Presentatie CRK\_06 Oktober 2021

Haarlemmerplein nr2\_renovatie & optopping  
AHAM | HP architecten | ANAROCHA architecture

# 1-Onderzoek hoogte en gevelindeling van de optopping

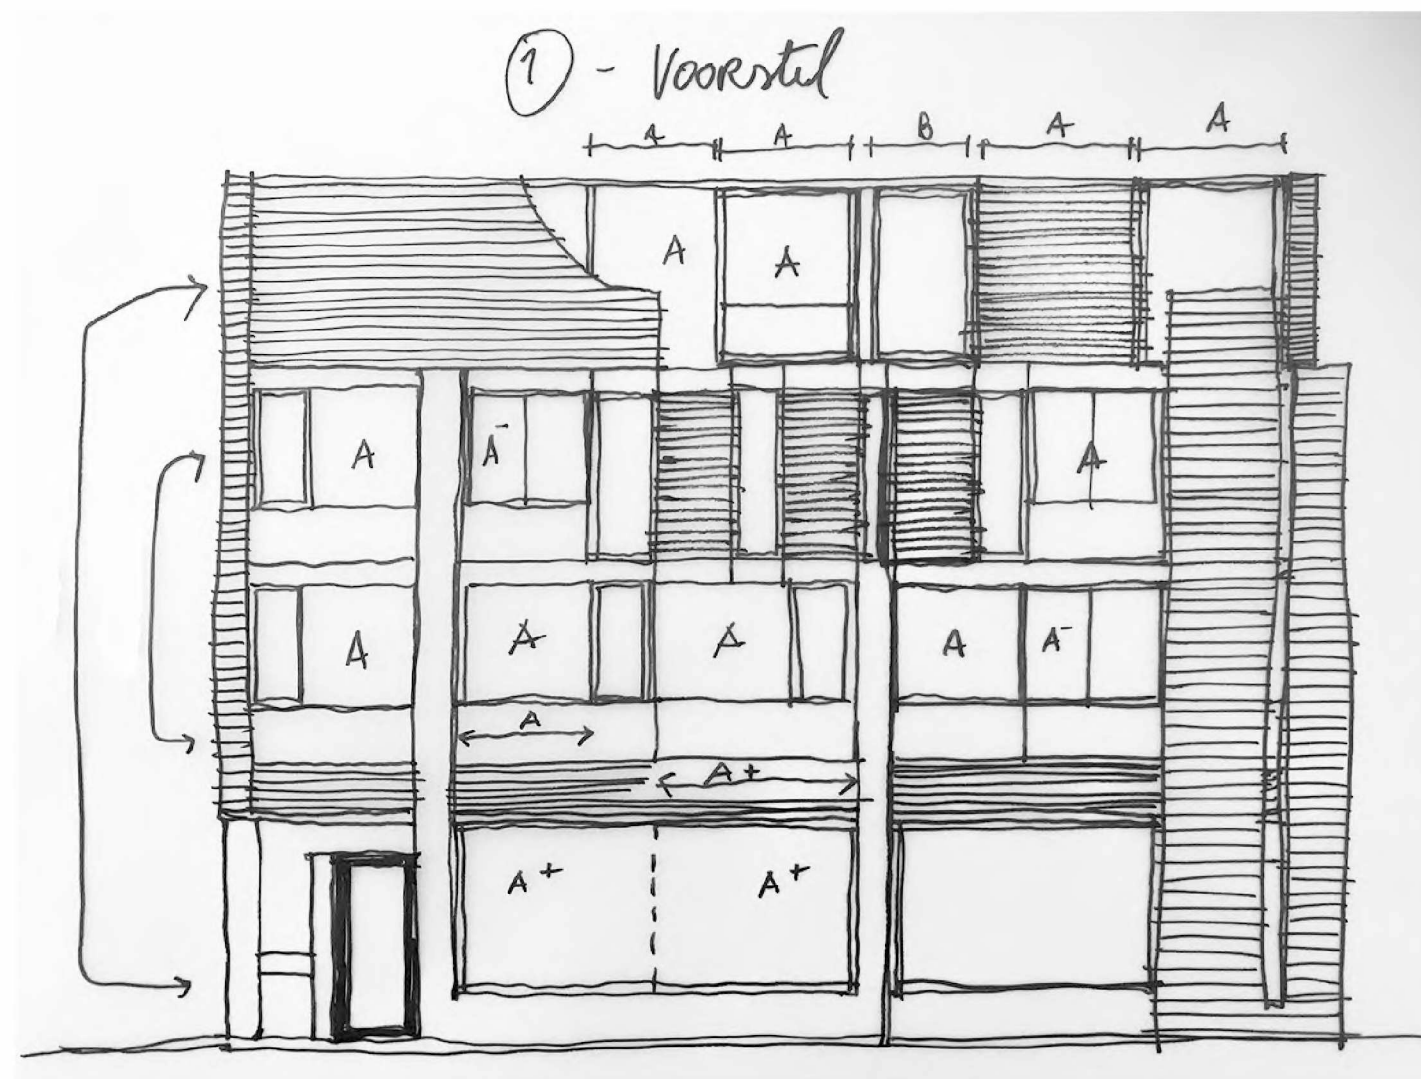
-Verder moet de **exacte hoogte van de opbouw** nader bekeken worden. Deze lijkt nu wat hoog en steekt ook boven het huidige hoekaccent uit.

Optoppinghoogte H=+3480mm vindt commissie te hoog

Optopping hoogte was H=3480 mm en is verlaagde naar H=+3130 mm.

Optopping hoogte is verlaagde naar H=+3130 mm

Huidig voorstel: verlaagde optopping, extra gevelindeling, uitgewerkte hoek en balustrade

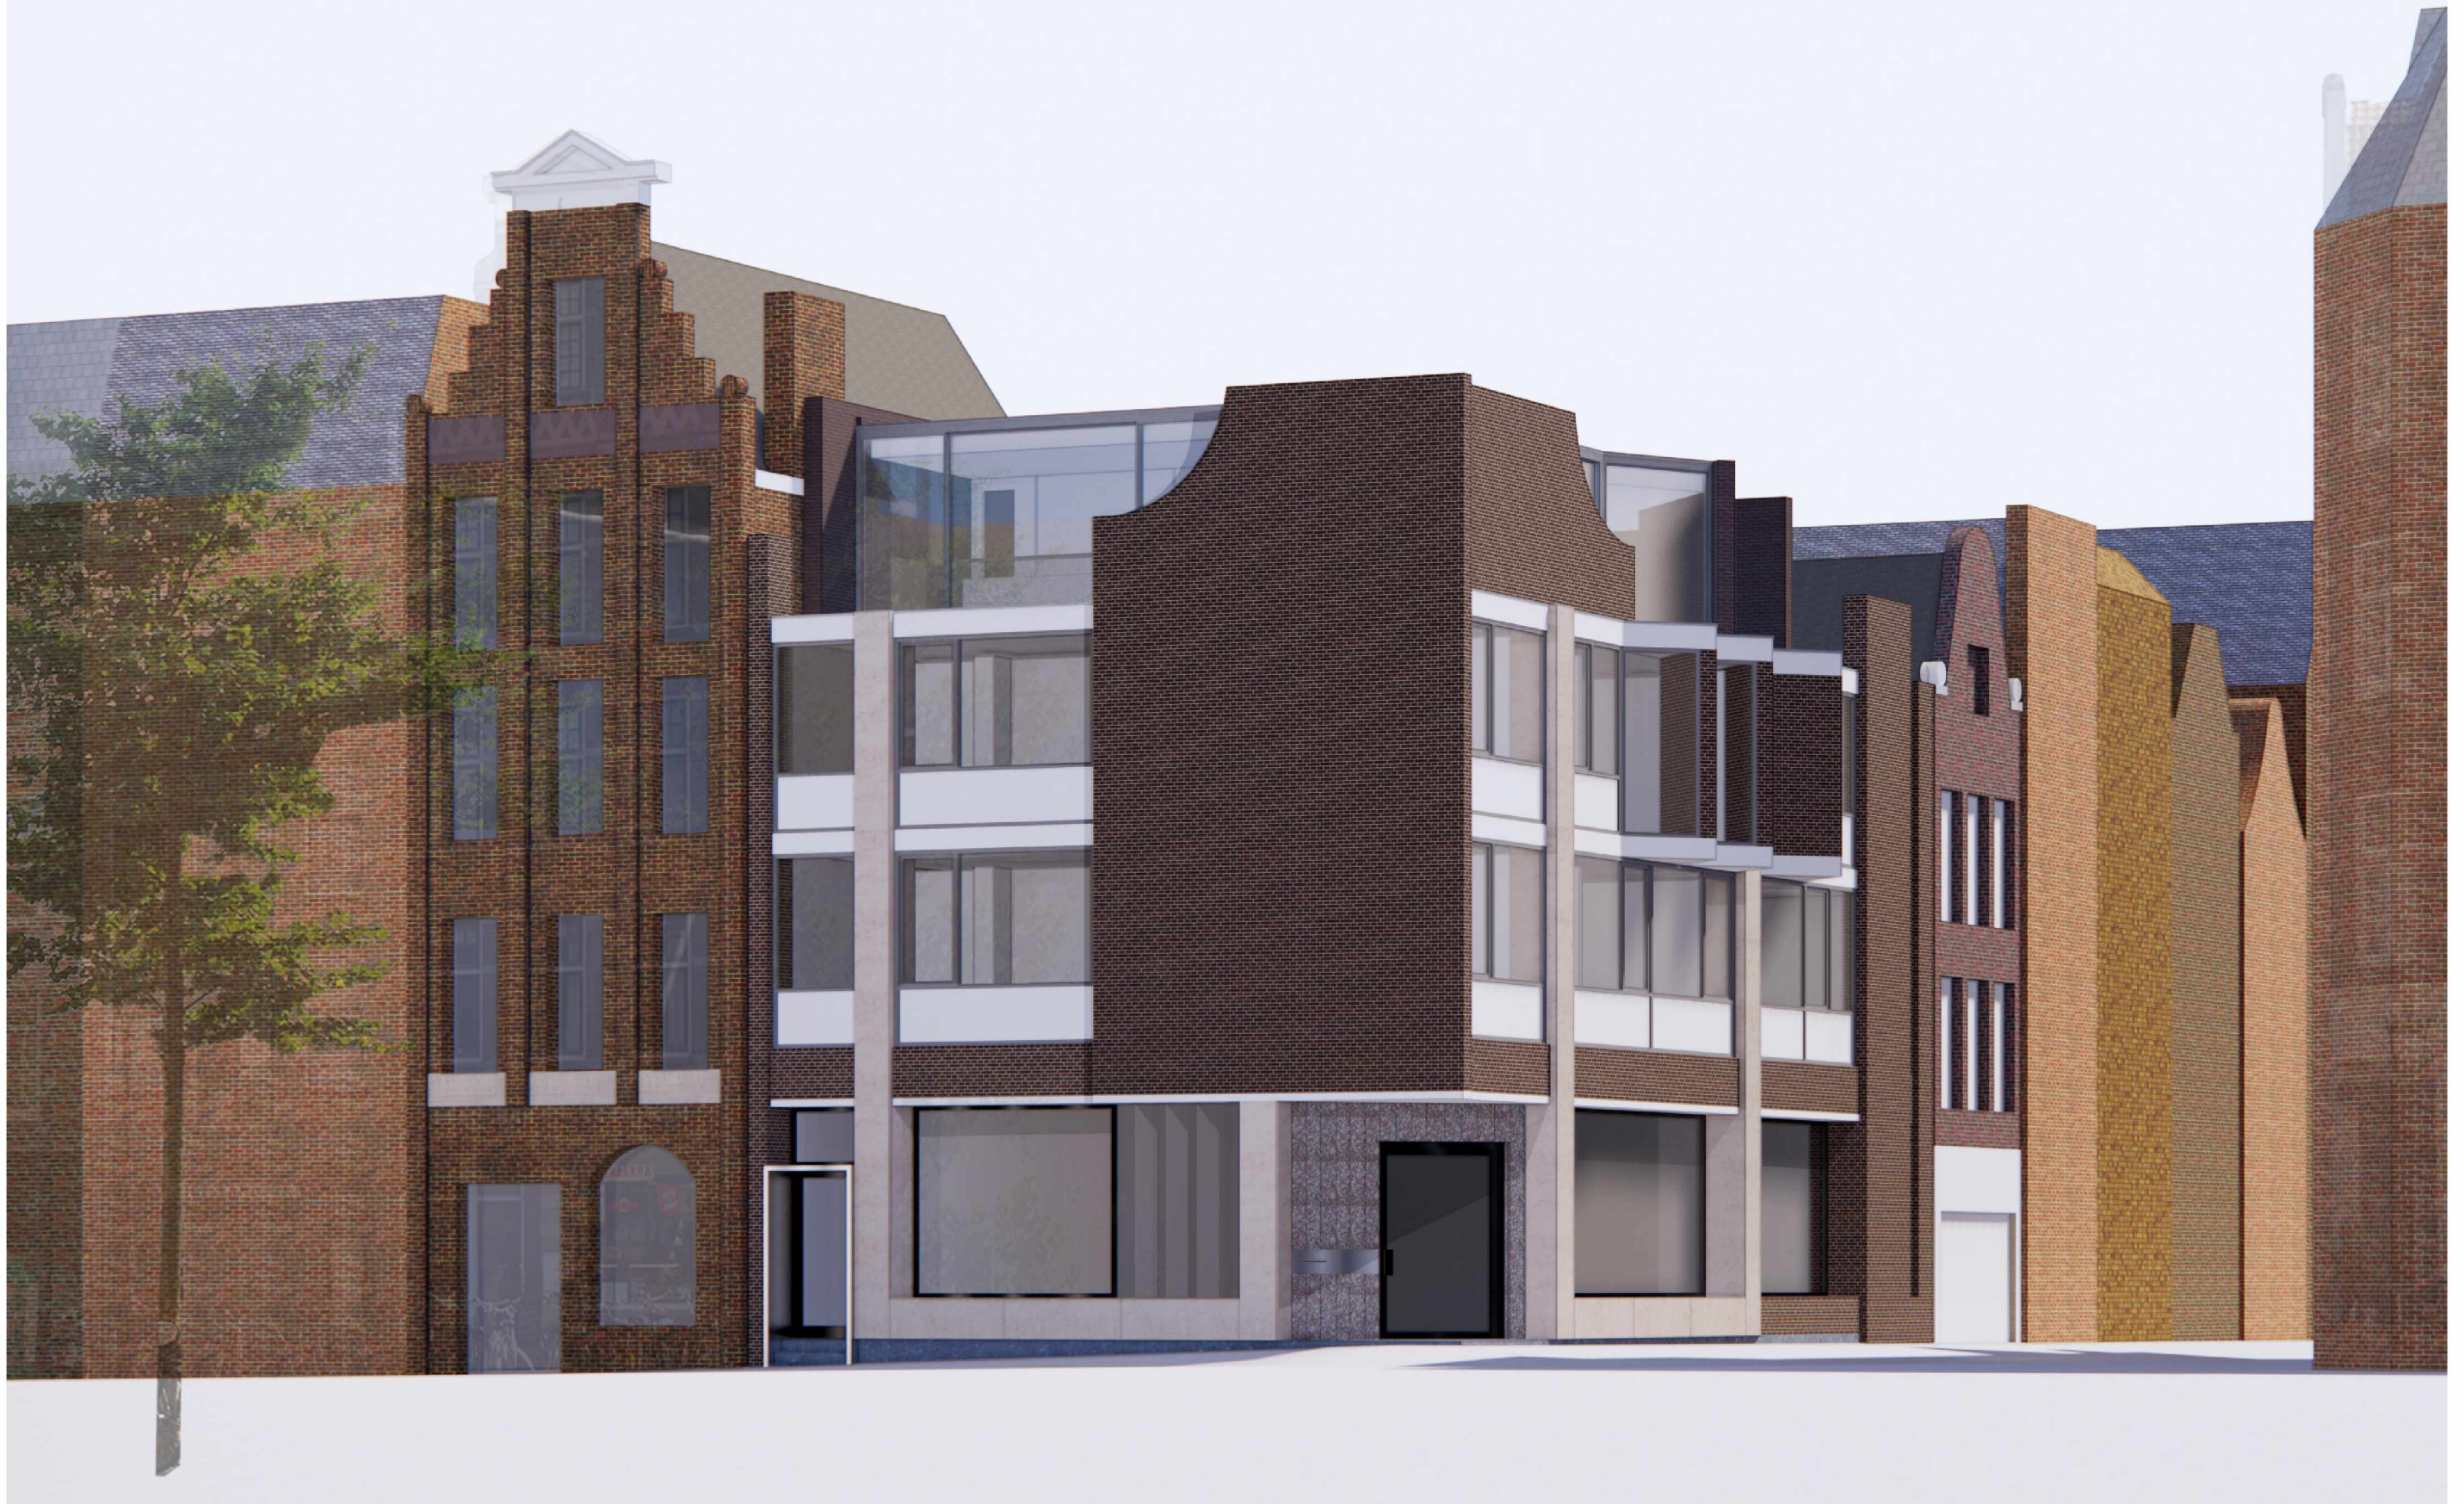
-Daarnaast oogt **hij hoger door het ontbreken van een onderverdeling in de puien**. Hier is een ontwerpslag nog nodig.

-De geheel **glazen hoek** achter het hoogteaccent is mogelijk zichtbaar vanuit de openbare ruimte en moet technisch en visueel goed opgelost worden. Dit overtuigt nu onvoldoende.

-Er is een voorziening nodig om te voorkomen dat het platte dak als terras gebruikt gaat worden. Een groen dak is hier een goede oplossing, maar ook

**in de gevel van de opbouw moet iets gemaakt worden.**

Grote contrast in omvang tussen ramen van optopping en ramen van 1st en 2de verdieping: de optopping oogt groter

Hoek dient uitgewerkte te worden.  
Er is een voorziening nodig om te voorkomen  
dat het platte dak als terras gebruikt gaat worden

De nog n.t.b. balustrade zou al een bepaalde gevelindeling kunnen vormen (extra menselijke schaal)

Ramen vertonen vergelijkbare omvang: de gevelverdeling is verfijnd

De gevel is verder verdeeld; de nieuwe onderdeel is qua schaal vergelijkbaar met de grotere ramen van de 1ste en 2de verdieping. De constructie van de optopping is nu goed zichtbaar, hoewel het dak zijn zwevende karakter niet verloren heeft.

Huidig voorstel: wij hebben balustrades ontworpen waar de borstwering goed zichtbaar is en als horizontale lijn een rol in de gevelcompositie speelt. Aan de stalenstructuur, die qua lengte precies correspondeert met de schuifpuien, wordt een bijna onzichtbare net bevestigd.

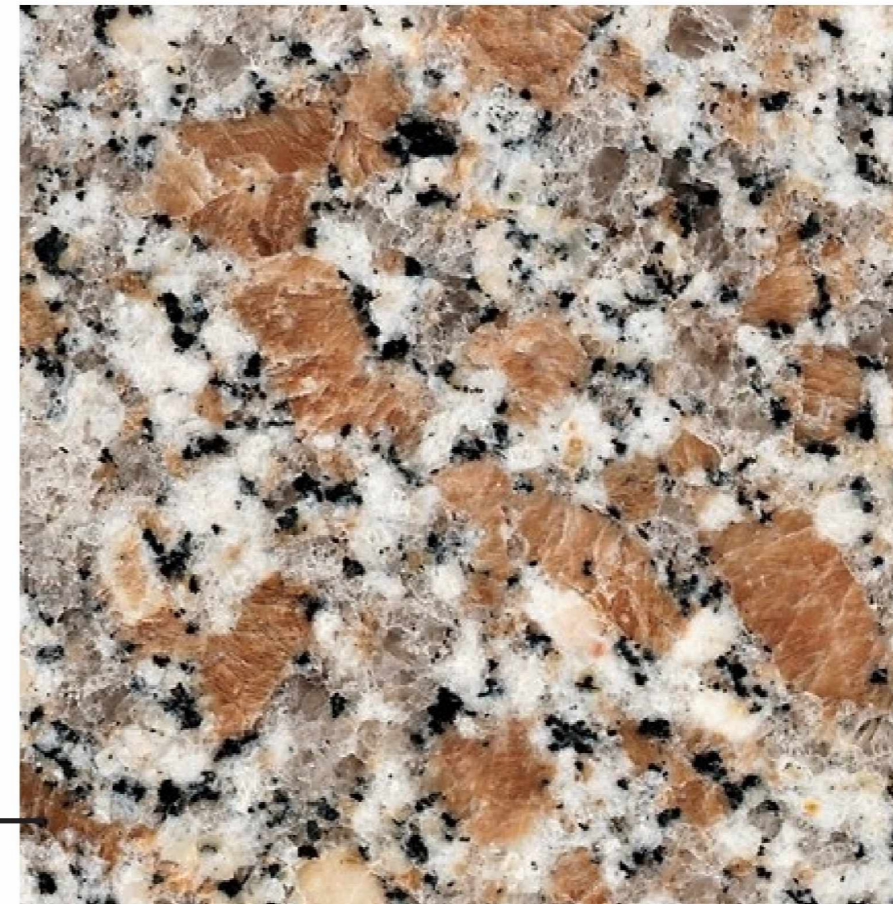
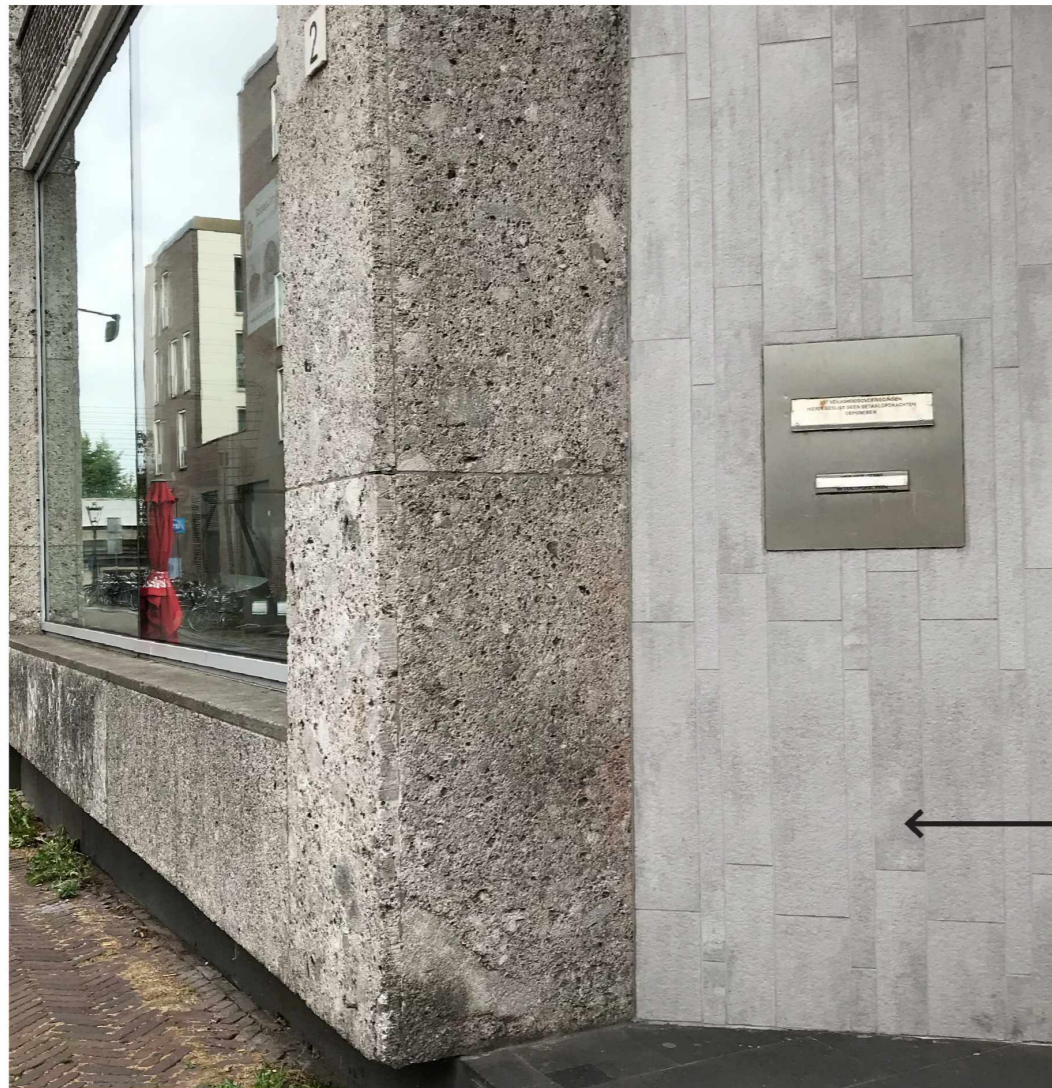
Na bijna 50 jaar:  
De huidige materialen vertonen teken van vervuiling.

De Ceppo beplating is vervuild, vooral onder gevelopeningen.  
Het dient gereinigd te worden.

Het huidige metselwerk is vervuild en dient gereinigd te worden.  
Omdat de kleur van de steen strips in de optopping dezelfde  
wordt als die van het huidige metselwerk, zullen wij de originele  
steen laten reinigen om de juiste kleur te verkennen.

Entree:  
graniet Rosa Giandonato  
terug brengen

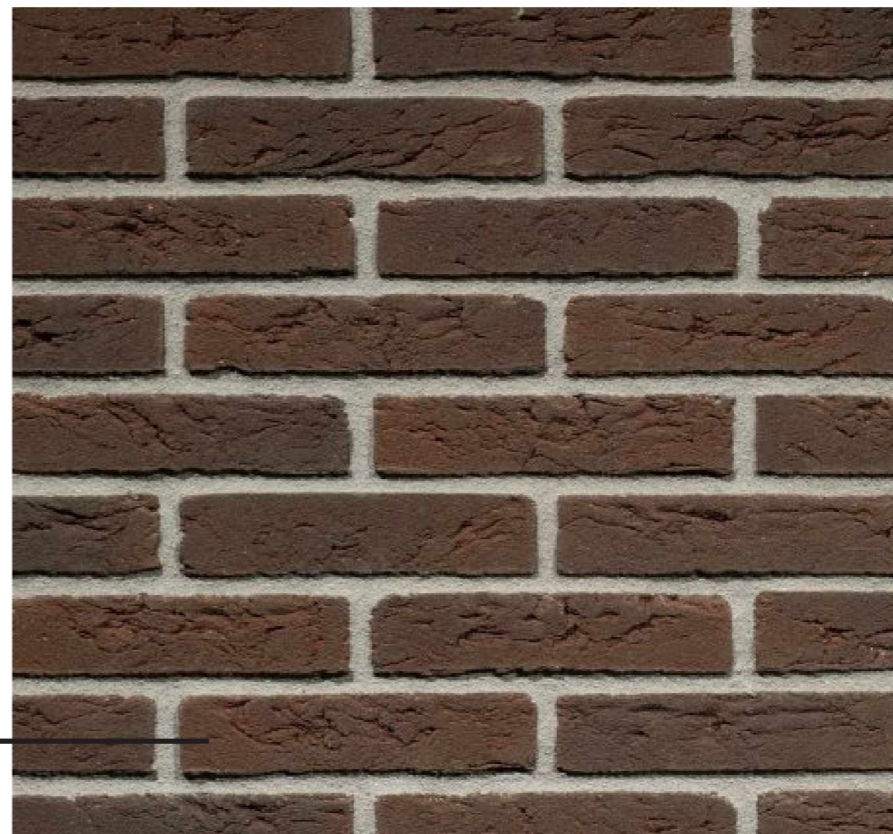
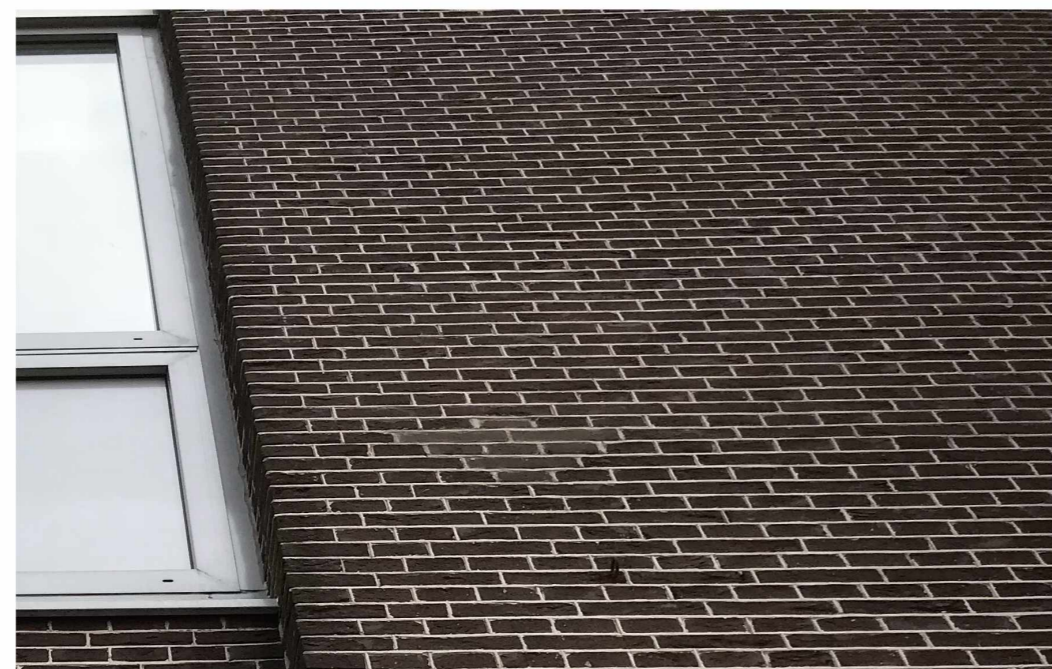
De oorspronkelijke kleurcombinatie in de gevels was anders dan wat nu zichtbaar is.  
O.a. door het verwijderen van de graniet Rosa Giandonato bij de entree  
Deze steen, in combinatie met een toen iets warmer / roder metselwerk heeft waarschijnlijk een qua kleur warmer beeld aan het geheel gegeven  
De Giandonato graniet, ook bekend als Rosa Sardo uit Limbara, zullen wij conform het oorspronkelijk ontwerp terug brengen

Metselwerk zult worden  
gereinigd
